ORDENANZA N° 2488 / 2015

As.: DONACION ESPACIOS VERDES - RESERVORIOS

REF.: EXPTE.: 01801-0032687-2 SOLICITUD DE ESTUDIO DE
FACTIBILIDAD HIDRICA DE LOTEO LOMAS DEL SUR, SUNCHALES

LÁMINA: Etapas de Urbanización

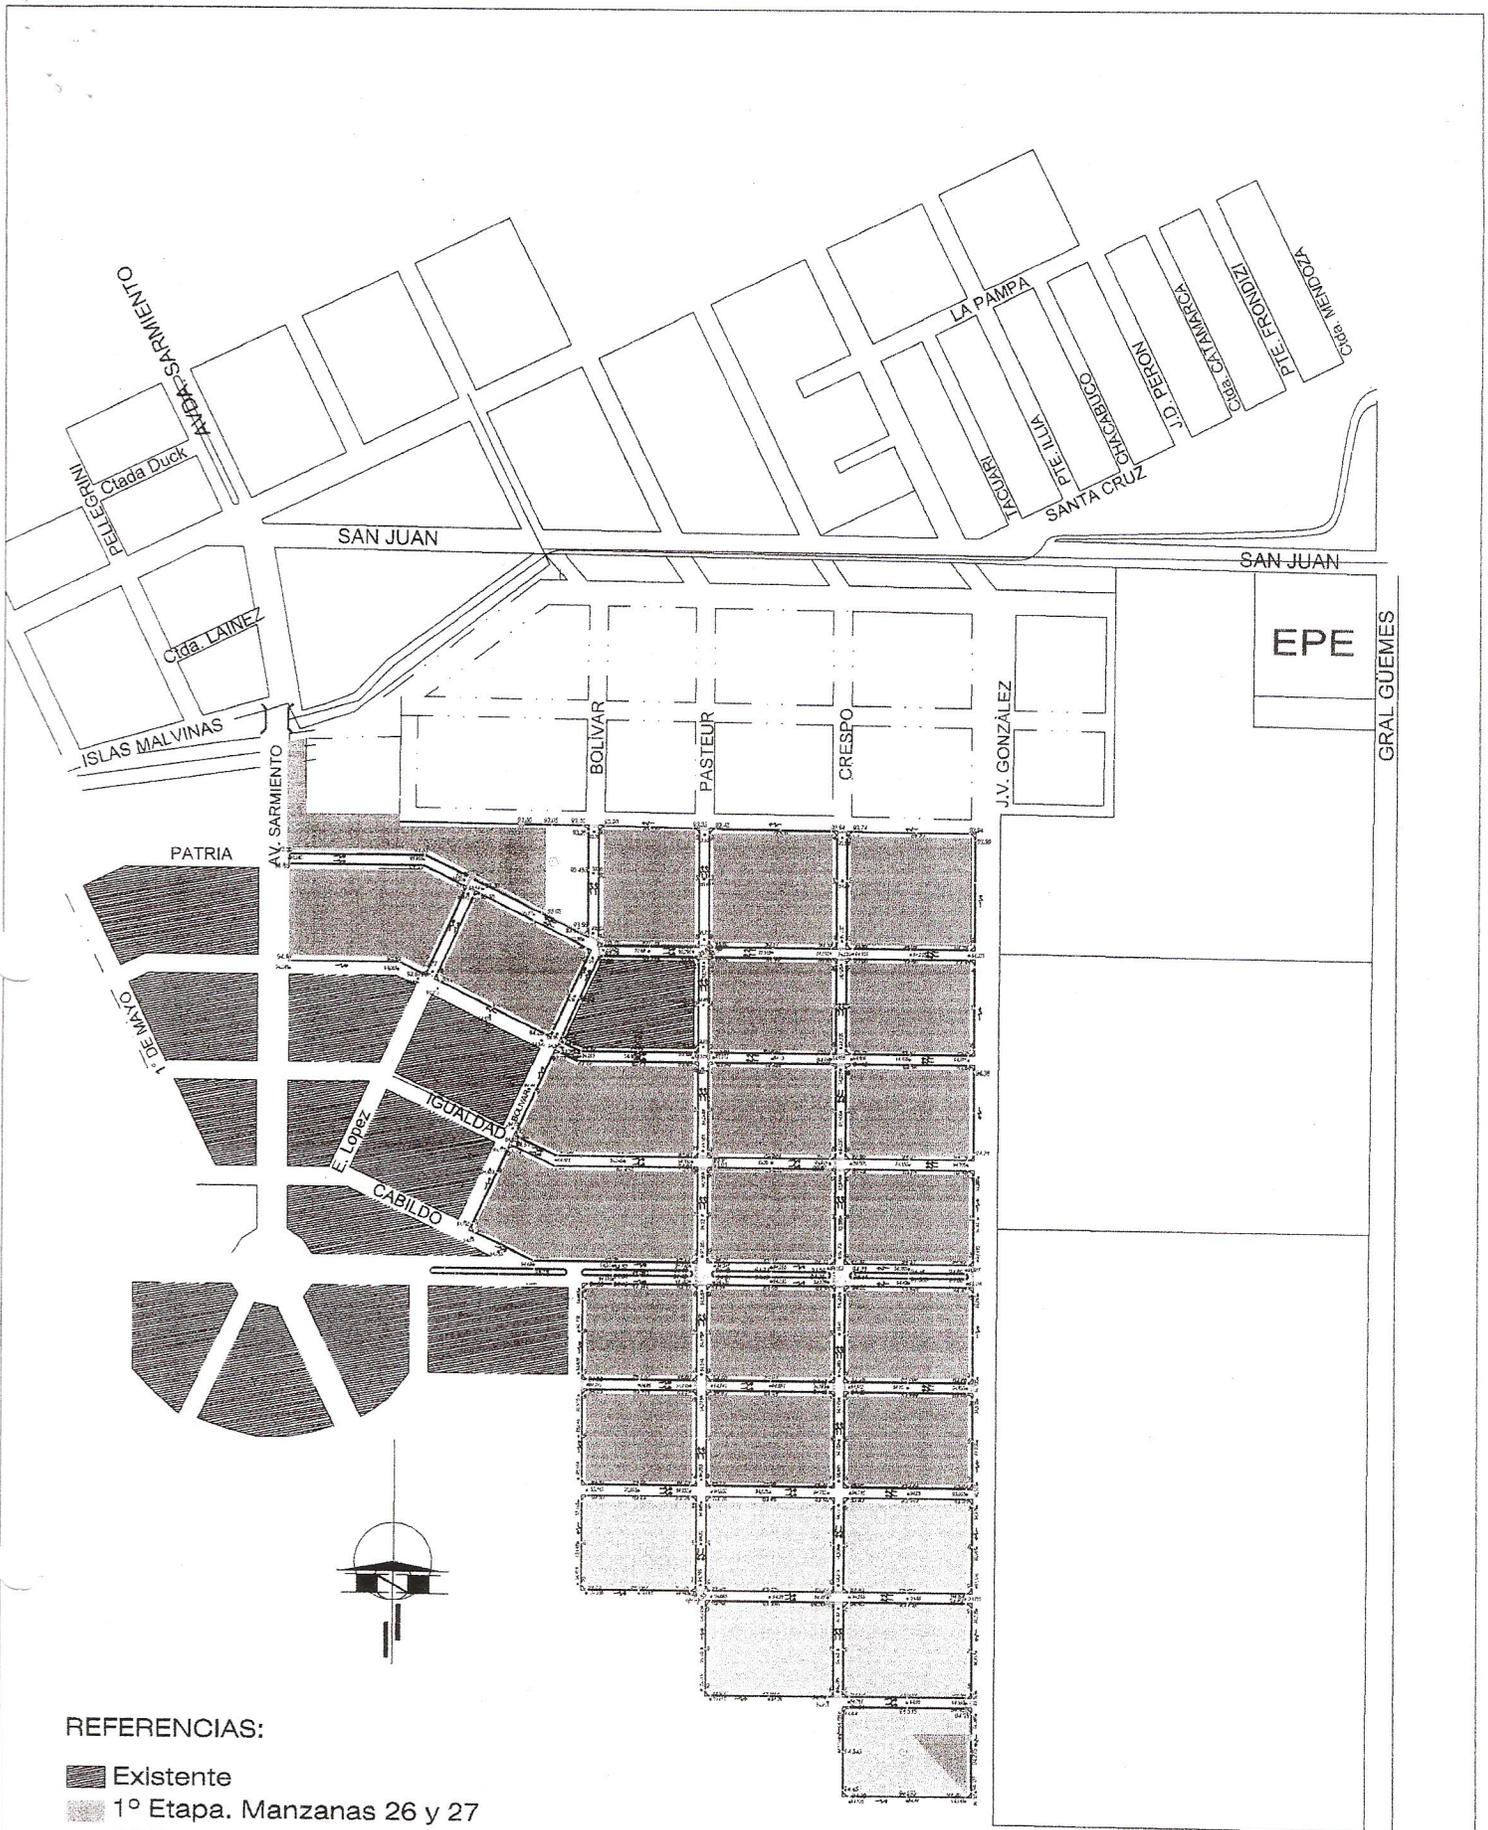
En el plano N°23 se muestra las distintas etapas de la urbanización para las cuales se realizará el cálculo de superficies del reservorio.

Se pretenden dividir la construcción de los reservorios en tres etapas. La primera de ellas que corresponda a la urbanización de las manzanas 26 y 27 (plano de mensura N° 171.156). La segunda de ellas el resto de las manzanas cuyo escurrimiento finalice en el Reservorio denominado en plano de mensura como "B". Y en la última etapa la construcción del Reservorio "A". Este último por sus dimensiones no se ejecutará en etapas.

- Por lo que refiere a los reservorios, los volúmenes de excavación se llevarán a cabo en etapas conforme al avance de la urbanización. Para las primeras dos manzanas serán destinados 1771.5 m² en planta, mientras que para la urbanización plena serán necesarios dos lotes, un lote de 7818 m² de área en planta (reservorio B), y el segundo de 1064 m² (reservorio A). La estructura de control del reservorio a ejecutar en la etapa inicial del proyecto es la definitiva para una urbanización al 100%, solo se plantea en etapas los volúmenes de excavación.
